znak sprawy EZ/63/2023/SL

*Dotyczy postępowania o udzielenie zamówienia publicznego prowadzonego w trybie podstawowym na Zakup stołu operacyjnego z wyposażeniem dla potrzeb Kliniki Kardiologii Wojewódzkiego Szpitala Zespolonego w Kielcach w ramach realizacji zadania pn. „Inwestycje w ochronie zdrowia”*

### ODPOWIEDZI NA PYTANIA

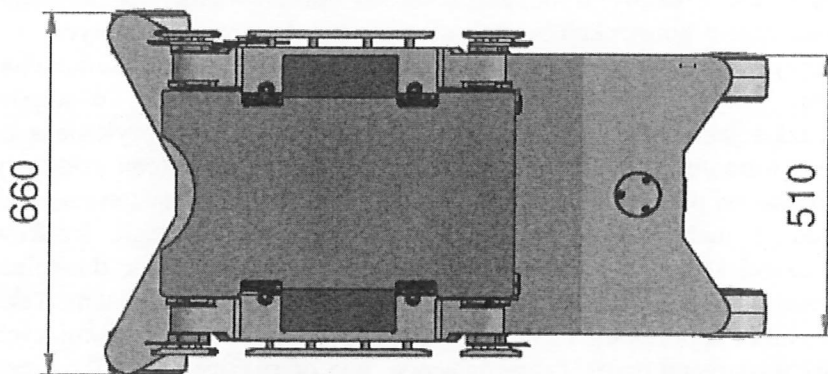
W zakresie pkt. 2 i 3 opisu przedmiotu zamówienia:

Prosimy Zamawiającego o dopuszczenie innego kształtu podstawy stołu niż wymaganej litery „U”. Oferujemy podstawę w kształcie równoległoboku, z wycięciem od strony głowy i nóg (umożliwiającym dobry dostęp do pacjenta, bez jakichkolwiek dźwigni i elementów wystających), wąskiego przy kolumnie, rozszerzonego w dwóch rogach od strony nóg na kształt litery Y dla pewniejszej stabilności. Rozwiązanie zapewnia taką samą lub lepszą stabilność jak opisane w zestawieniu parametrów wymaganych, ponadto umożliwia dojście operującego maksymalnie blisko do kolumny i blatu stołu. W oferowanym stole odległość pomiędzy podłożem a pokrywą podstawy wynosi ok. 60 mm, co umożliwi swobodne wsunięcie nóg operatora pod obudowę podstawy. Rysunek poglądowy kształtu podstawy oferowanego stołu:

**Odpowiedź: Tak, Zamawiający dopuszcza**

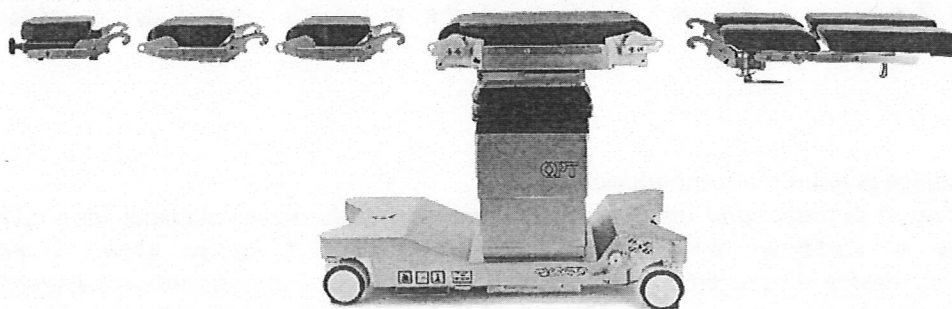
W zakresie pkt. 5: Prosimy o dopuszczenie do zaoferowania stołu operacyjnego z teleskopową kolumną

o wymiarach w 335 x 450 mm w górnej części do 310 x 430 mm w części dolnej, nad podstawą stołu.

Taki przekrój kolumny jest większy od wymaganego, ale też zapewnia lepszą stabilność stołu.

Poniżej fotografia pogładowa oferowanej kolumny i podstawy:

**Odpowiedź: Tak, Zamawiający dopuszcza pod warunkiem, że dostęp będzie odpowiedni dla ramienia „C” (bez konieczności przemieszczania pacjenta)**

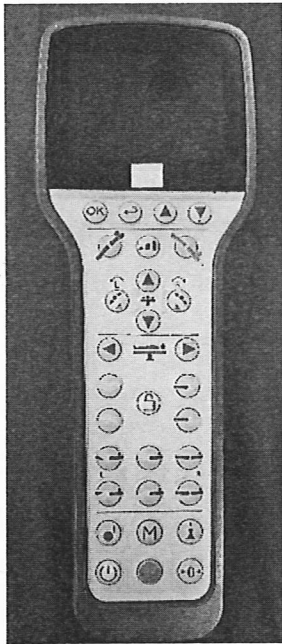
W zakresie pkt. 23: Prosimy o dopuszczenie na zasadzie równoważności pilota, którego elewacja podzielona jest wyraźnie na cztery sekcje: sekcja menu wyświetlacza / sekcja przechyłów wzdłużnych i bocznych blatu oraz zmiany wysokości blatu / sekcja regulacji poszczególnych sekcji blatu / sekcja blokowania do podłoża, wyboru pozycji „0”, funkcji STOP, funkcji pamięci podręcznej oraz włączania - wyłączania systemu.

Fotografia pogładowa elewacji pilota poniżej:

**Odpowiedź: Tak, Zamawiający dopuszcza**
